Service Bulletin

Product Line: Snowmobile

Bulletin No: 2002-1-04

Subject: Oil Reservoir Decal

Fig. 1

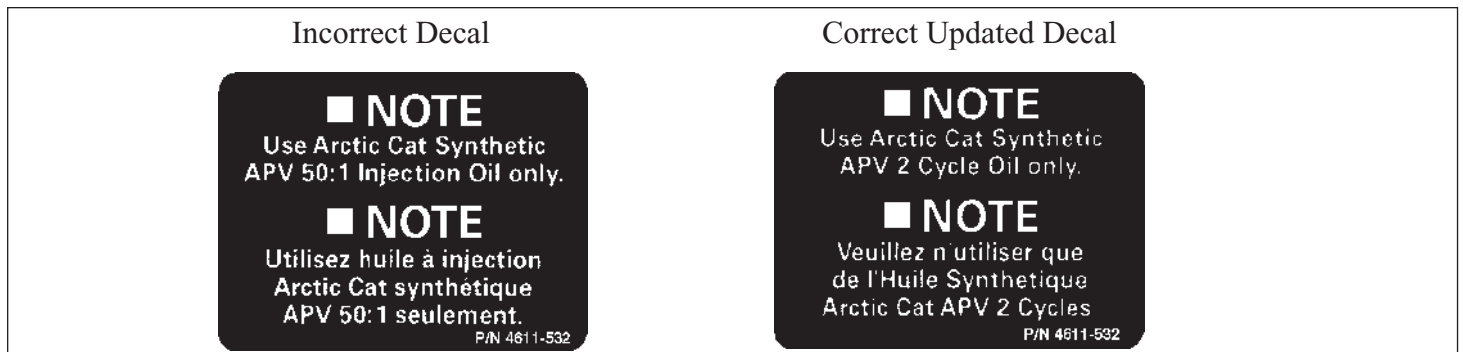
Condition: It has been determined that the existing oil reservoir decal on the affected models is confusing and may cause the owner of the affected snowmobile to use the incorrect oil. The existing decal indicates that an Arctic Cat Synthetic APV 50:1 Injection Oil is to be used. Arctic Cat does make a standard non-synthetic 50:1 injection oil, but it is **not** recommended for use in an APV equipped engine. Arctic Cat recommends **only** Arctic Cat Synthetic APV 2-Cycle Oil for APV equipped engines.

Solution: Inspect the vehicle identification numbers on the affected snowmobile models at your dealership to verify that the snowmobile is within an indicated VIN range listed above. If applicable, remove the incorrect existing oil reservoir decal and replace with the correct updated decal as a reminder to use the correct oil. See Fig. 1 for the identification of the incorrect and correct decals.

Parts: In the near future, a supply of updated Decal (p/n 4611-532) will be sent to dealerships that have been shipped affected snowmobiles. This mailing of decals will be based on our most current shipping information. If your dealership receives additional affected snowmobiles in the future, please order the appropriate number of decals through normal parts-ordering channels.
